CONTESTACIÓN AL INFORME TÉCNICO SOBRE EL CUMPLIMIENTO DE  
LA NORMATIVA DE ACCESIBILIDAD REDACTADO POR SINPROMI S.L.

## **MEJORA DEL EDIFICIO SITO EN LA CALLE HORACIO NELSON 34**

Término municipal de SANTA CRUZ DE TENERIFE

Junio de 2019

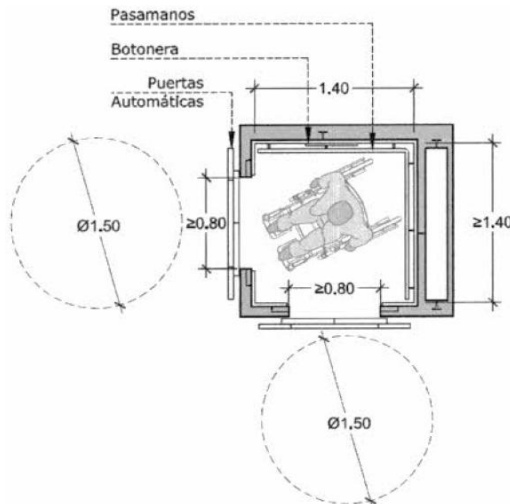
**3. Punto de información Accesible:**

Por otro lado, se dotará de un sistema de bucle de inducción magnético portátil (plano *DB HS\_SUA\_ACC\_HN*) para favorecer la comunicación con las personas de discapacidad auditiva, usuarios de audífonos o implante coclear.
